Henvendelser modtaget i perioden 12.02.2014 til 11.04.2014

TITANGADE - TILLÆG NR. 4

Forslag til tillæg nr. 4 til lokalplan nr. 76 Titangade med tilhørende kommuneplantillæg

HØRINGSSVAR - 11.04.2014

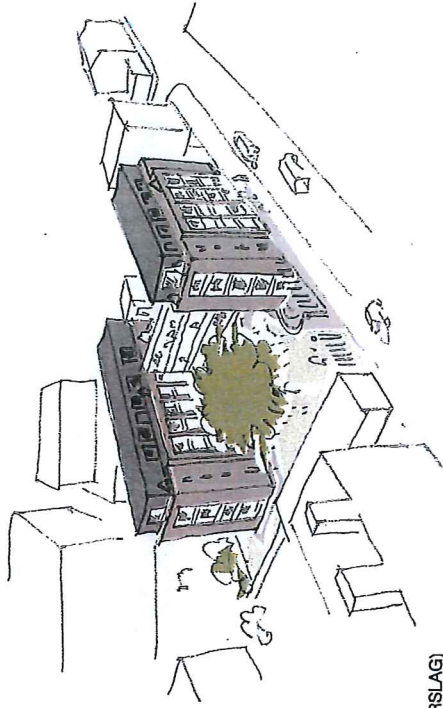
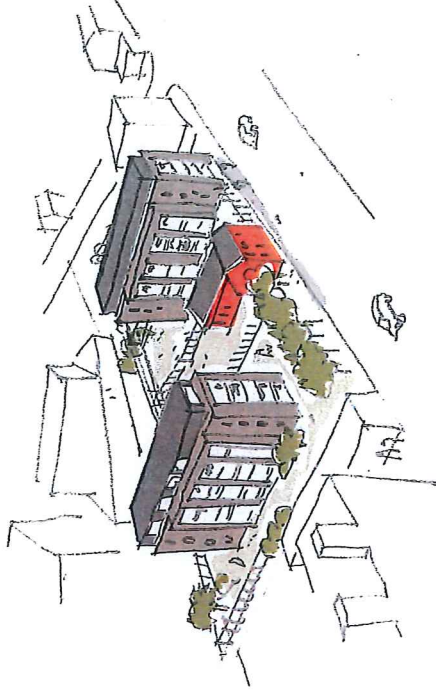
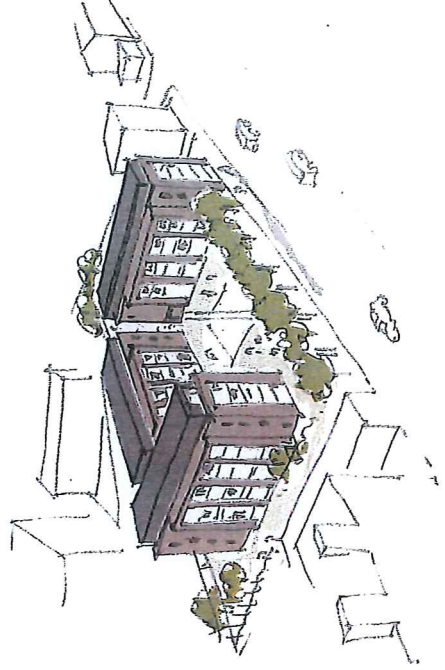
Det nye projekt nødvendiggør en mindre udvidelse af det anviste byggefelt for de 3 grunde, som vist på vedlagte tegninger.

Terrænparkering for biler fra Sigurdsgade 27 og 31 vil i etape 1 blive samlet på Sigurdsgade 31 i det nordøstlige hjørne. I etape 2 med ny bygning på Sigurdsgade 29, vil tillægsparkering blive placeret under terræen.

- Byggefeltet ønskes udvidet for en mere fleksibel placering af bebyggelse og parkering.
 - Parkingskrav og friarealer bør følge det nye Kommuneplantillægs bestemmelser (1 p. plads pr 300 m² og friarealer 30 % af etagearealer ekskl. friareal etableret i forbindelse med altangange).
 - Husdybden ønskes ændret til 12 m for blandt andet at give mulighed for en vareret udformning af altangange med opholdsareal.
 - Der ønskes generelt ikke et krav om at eksisterende bygninger skal bevares eller fredes.
- Hvis eksisterende bygninger alligevel bevares skal der ikke medregnes friareal her til.

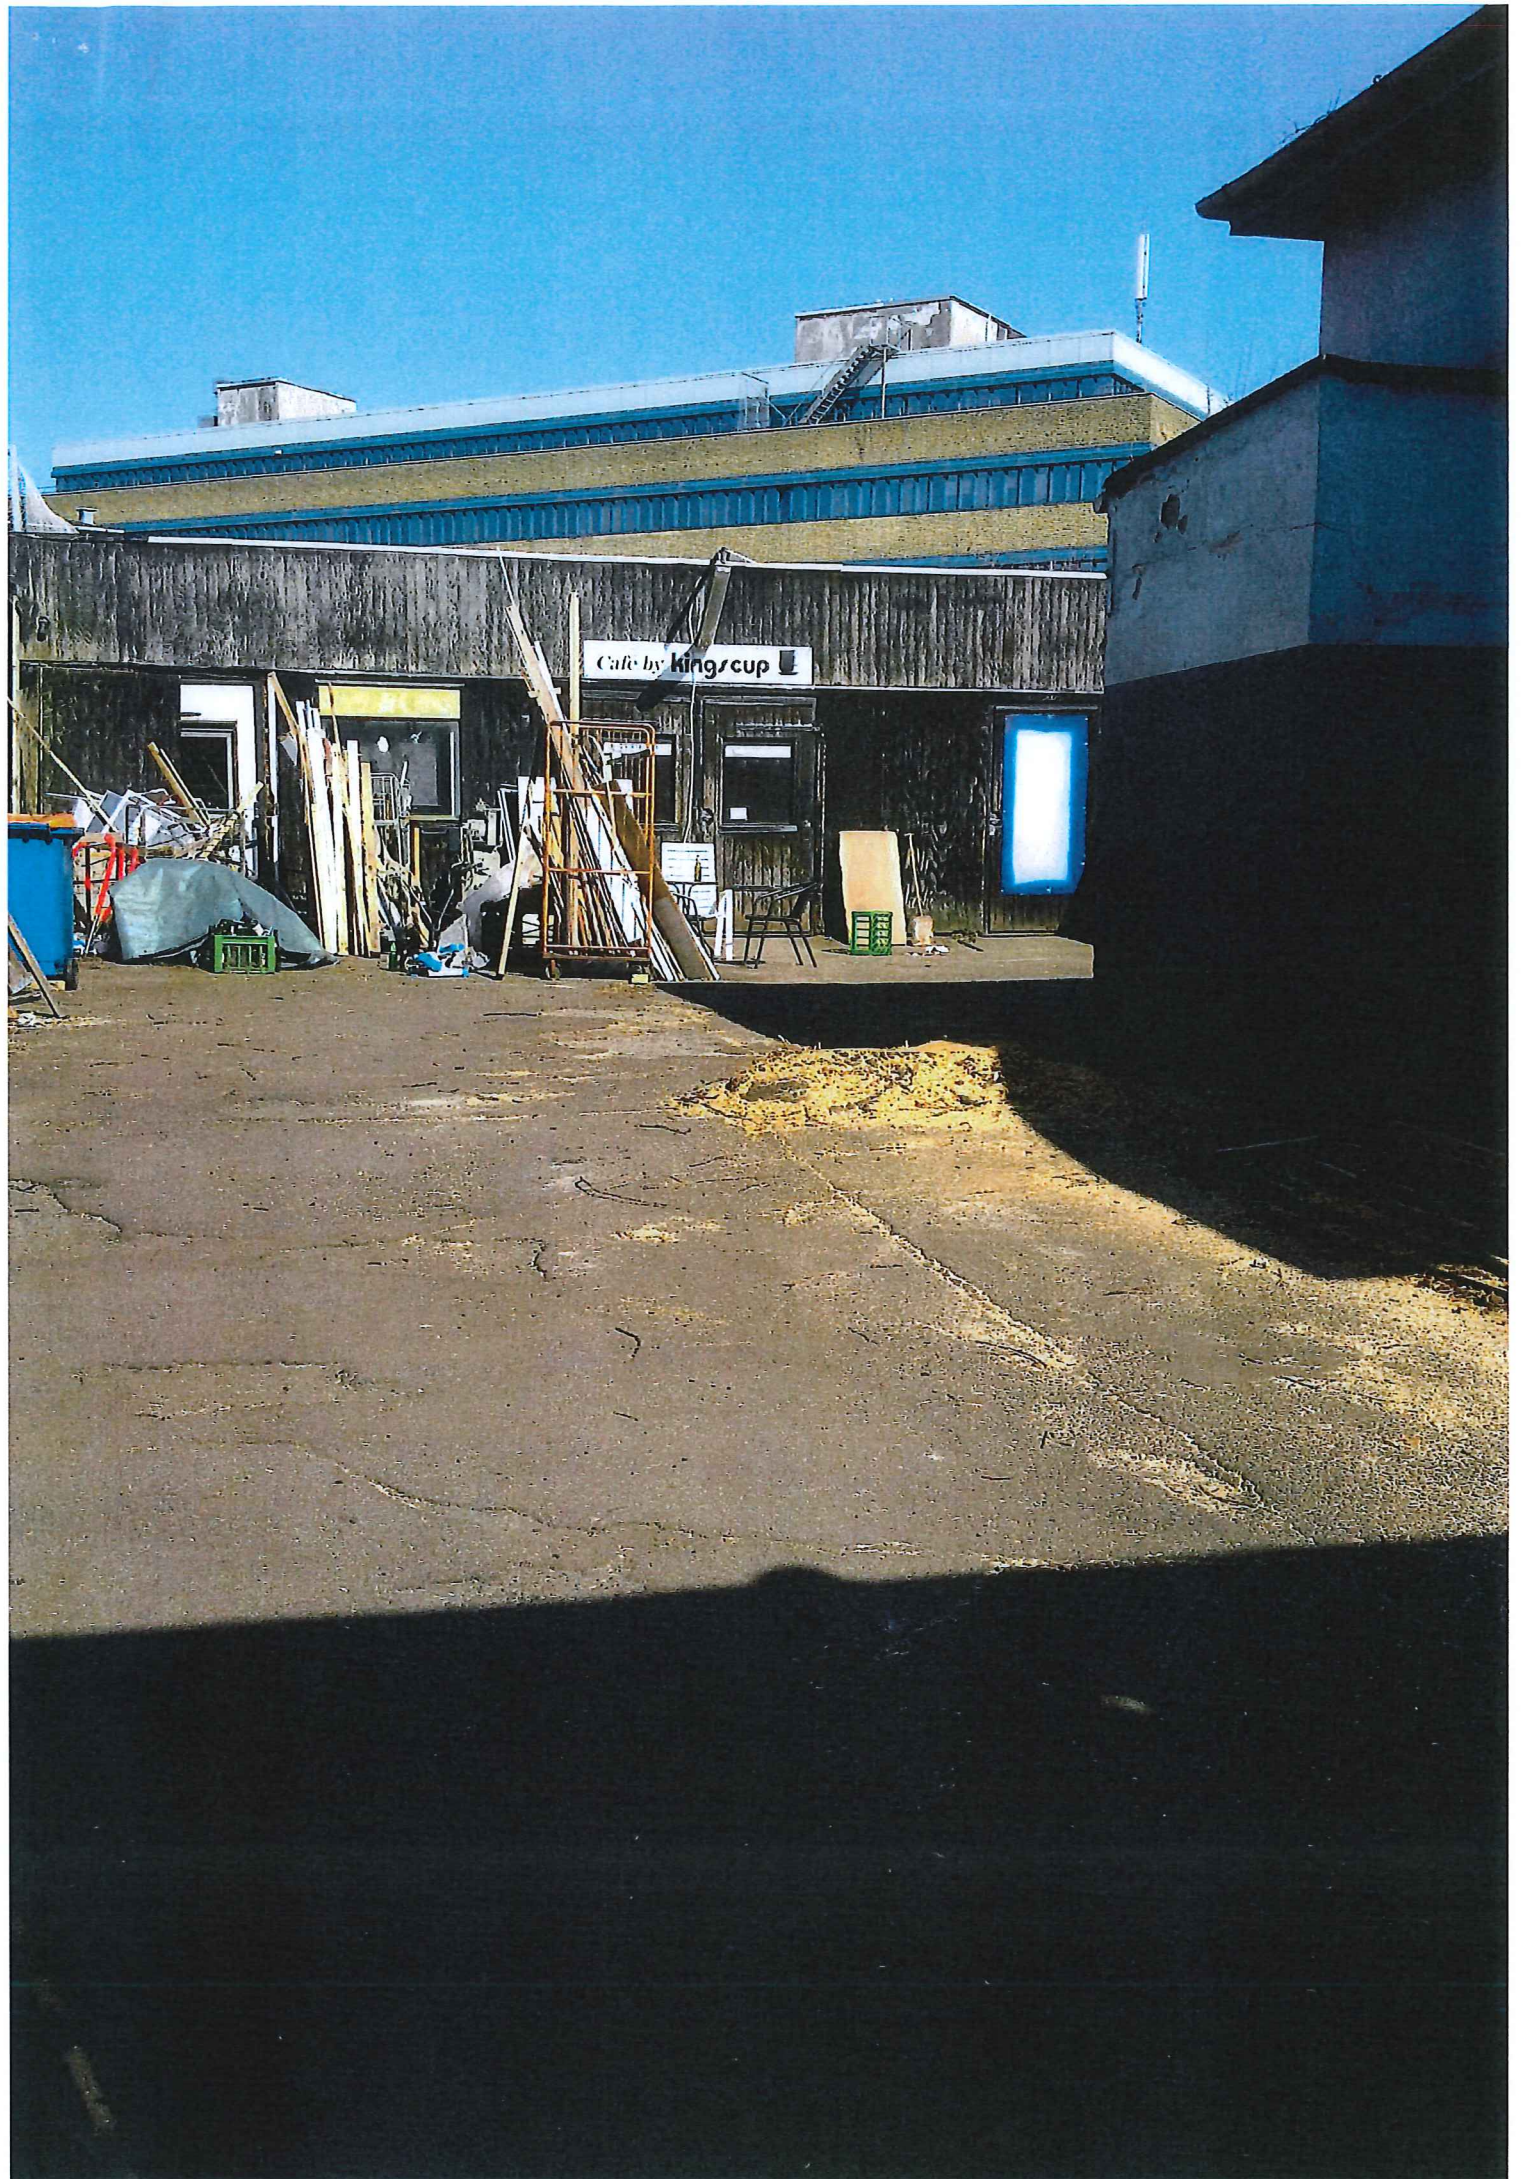
I lokalplanforslaget markeres et bevaringsværdigt træ. Det fældede ejeren i forgårs. Se vedhæftede to billeder.

Kan man tænke sig, at Kommunen forfølger sagen? For man må vel ikke fælde et bevaringsværdigt træ uden tilladelse, selv om det generer ens planer, eller man synes, det er sygt eller grimt? Og Kommunen har vel næppe givet tilladelse, når man netop har udsendt et lokalplanforslag, hvor man har markeret træet som bevaringsværdigt?

Gadefacade

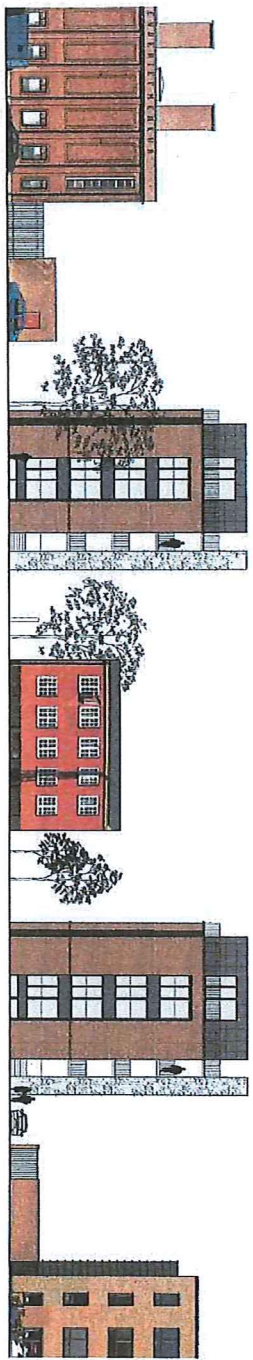
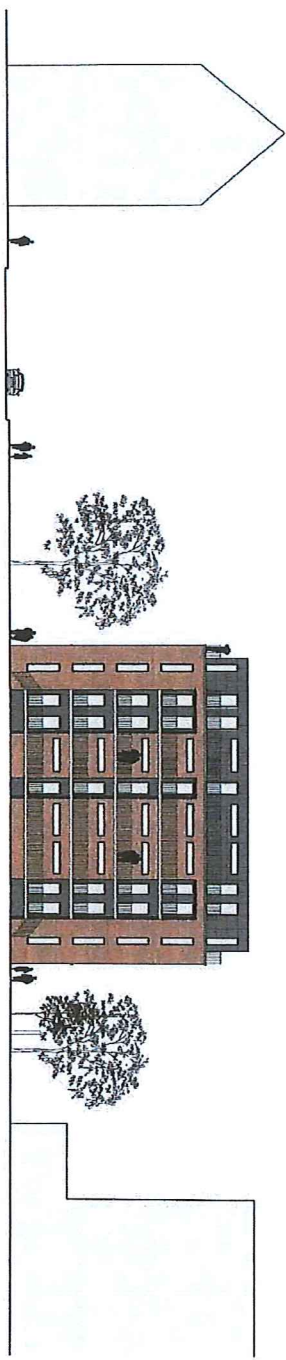
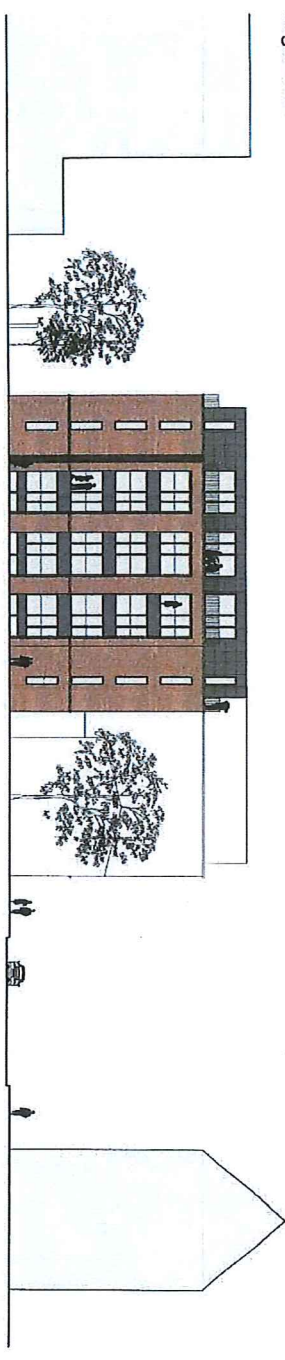
Begge forslag giver mulighed for en uacceptabel udnyttelse af området og en intensivning af byggeri, herunder i højden. Det vil åbne mulighed for byggeri som det i lokalplanforslaget viste, der alene ved sin højde ikke tager hensyn til de i gaden eksisterende bygninger.

Mindre grådighed og mindre højde om vi må bede.
